# Landkreis Kronach, Rad-Orte-Katalog

Rad-Ort Nummer 16-022

**Ort** Kronach, Nähe Südkreisel. Fussgänger-/Radler-Steg unter der B85/B173/B303 parallel zum Fluss Haßlach, Verbindung innerhalb des ehemaligen Gartenschaugeländes. N 50°13'43“, O 11°19'00“

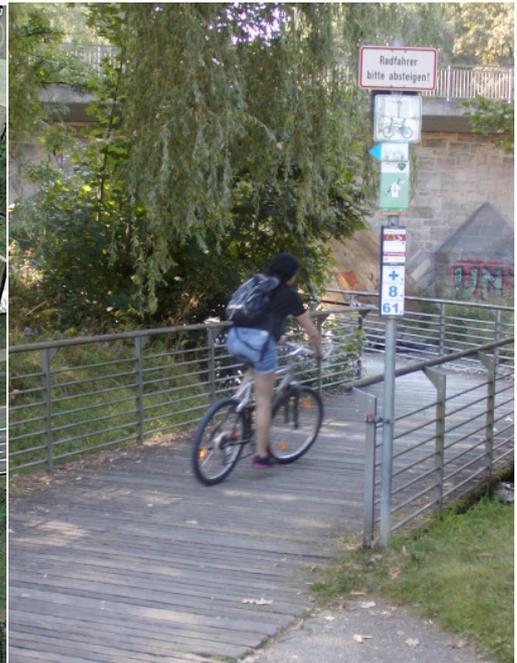
Der Steg ist für Begegnungsverkehr zu knapp. Besonders seit dem Zuschütten der Unterführung unter der B173/B303 im Juni 2017 stellt dieser Steg einen unnötigen Engpass für den Nord-Süd-Verkehr dar. Eine Neu-Konzeption ist dringend nötig.

Die Absteige-Aufforderung (ohne Hinweis auf Nässe) ist unnötig und ärgerlich.

Neukonzeption des Steges: Starke Verbreiterung auf 250 bis 300 cm, z.B. per Aufhängung unter der Kfz-Brücke, sanfte Kurven, rutschfester Belag, keine Absteigeaufforderungen.

An den Kurveninnenseiten das Gebüsch entfernen oder kurz halten.

Ableit-Vorrichtungen für Hochwasser-Treibgut anbringen.
